### Minnisblað starfsmanns skipulags

#### Vegna: Umsókn um lóðarstækkun Öldugötu 18

#### UMSÖGN:

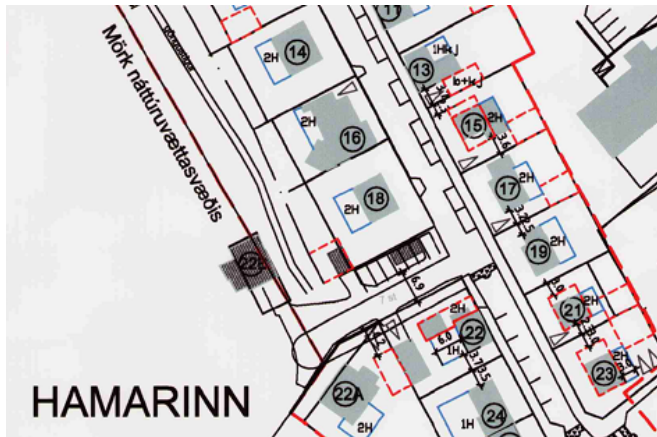
Áformin samræmast ekki deiliskipulagi.

Óskað er eftir stækkun sem nemur blárri auðkenningu á loftmynd  
Ekki er hægt að mæla með svo mikilli stækkun lóðar, en samkvæmt gildandi deiliskipulagi  
liggur stígur / slóði við núverandi lóðarmörk Öldugötu 18.

Sækja má um breytingu á deiliskipulagi, skipulagsuppdráttur fylgi með umsókn.  
Samþykki eiganda Öldugötu 18 liggur fyrir með umsókn en lagt er til að breytingin verði  
grenndarkynnt.
